## CUARTO PLIEGO DE ABSOLUCIÓN DE CONSULTAS SDO № PE-PRONATEL-314271-CW-RFB Contrato de préstamo № 9039-PE

Contratación para Ejecución de Obra del Proyecto "Creación de un Sistema de atención de emergencias, urgencias e información mediante un número único 911 en Lima Metropolitana y el Callao" – (Proyecto 911)

CONSULTA N°689

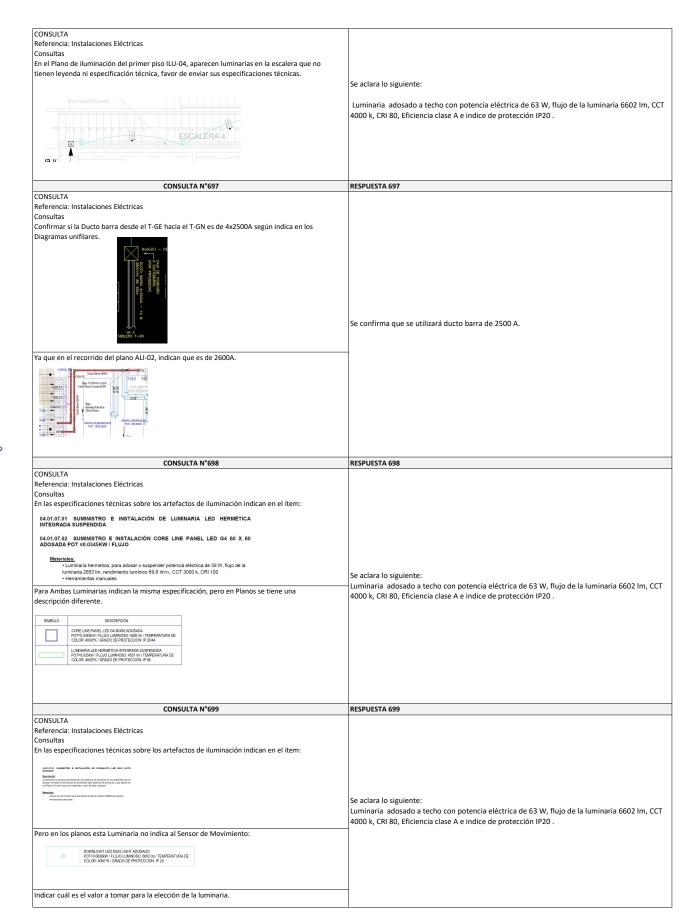
Referencia: Planos de arquitectura Sección: Numeral: Página: Consultas Indicar donde se ubica el acabado "Wall panel color negro de 2.90x12.2cm" indicado en las EETT, debido a que no se encuentra en el cuadro de acabados. Se refiere al muro izquierdo del hall esta revestido con Wall Panel color Negro de WPC. 02.02.13.06 WALL PANEL COLOR NEGRO DE 2.90 m X 12.2 cm <u>Descripción:</u>
Sistema de revestimiento con fijación oculta, que proporciona una mayor resistencia an arañazos, manchas y desgaste del material, imitando no solo la imagen sino tambié fibras orignales de la madera; reduciendo el mantenimiento y otorgando una excestabilidad en su color. CONSULTA N°690 RESPUESTA 690 CONSULTA Referencia: Planos de arquitectura Sección: Numeral: Página: Se aclara que se debe considerar tarrajeo y pintura para columnas en Interior del Data Center y Consultas ambientes tarraieados. En las EETT se indica tarraieo en placas y columnas, sin embrago en el cuadro de acabados no se indica dicho acabado, solo se indica solaqueo de columnas y placas. Favor indicar en donde se considera tarrajeo. CONSULTA N°691 RESPUESTA 691 CONSULTA Referencia: Planos de arquitectura Sección: Numeral: Se aclara que los muros de los ascensores de los halles del piso 2 y 3 son revestidos en granito Página: rojo (LAM-AD-54), los muros de bloques de concreto son tarrajeados y pintados.El hall de Consultas ascensores del sotano son tarrajeados y pintados. • Indicar el acabado en los muros de los halls de ascensores del sótano,2 y 3. Debido a que no se cuenta con información. Solo hay detalle del hall de ascensores del 1 piso. CONSULTA N°692 RESPUESTA 692 CONSULTA Referencia: Planos de arquitectura Sección: Numeral: Página: Las especies se detallan en el Anexo 1: Especificaciones Técnicas, de los documentos de licitación. Consultas De la consulta anterior, de ser afirmativa Indicar el tipo de especies a considerar en el muro verde. CONSULTA N°693 RESPUESTA 693 CONSULTA Referencia: Instalaciones Electricas Sección: Numeral: Página: Ver Carneta INFORMACIÓN COMPLEMENTARIA de la SDO Consultas Se solicita Las Memorias Descriptiva de las Instalaciones Eléctricas, en Media y Baja Tensión. https://drive.google.com/drive/u/0/folders/1\_JbpS4xuE3ilKI7pZAhRTmlB9Bt0ppX-Los diseños, fabricación y pruebas deberán ceñirse a las normas especificadas en las últimas ediciones por INDECOPI, Comité Electrotécnico Internacional (IEC), R.N.E., A.N.S.I., N.E.M.A., UL Underwriters Laboratories, etc. CONSULTA N°694 RESPUESTA 694 CONSULTA Referencia: Instalaciones Eléctricas Ver Carpeta INFORMACIÓN COMPLEMENTARIA de la SDO Enviar el estudio de iluminación para determinar las Luminarias a suministrar. https://drive.google.com/drive/u/0/folders/1\_JbpS4xuE3ilKI7pZAhRTmlB9Bt0ppX-CONSULTA N°695 RESPUESTA 695 CONSULTA Referencia: Instalaciones Eléctricas Consultas En el Plano de iluminación del primer piso ILU-03, aparecen luminarias en el piso que no tienen levenda ni especificación técnica, favor de enviar sus especificaciones técnicas. Se aclara lo siguiente: Luminaria spot empotrada en piso de larga duración y encendido instantáneo con potencia eléctrica de 5 W, flujo de la luminaria 275 lm, rendimiento lumínico 50.00 lm/w, CCT 3000 k, CRI 80, Eficiencia clase A, con tiempo estimado de vida útil de 30,000 horas e indice de protección IP67. CONSULTA N°696 RESPUESTA 696

RESPUESTA 689
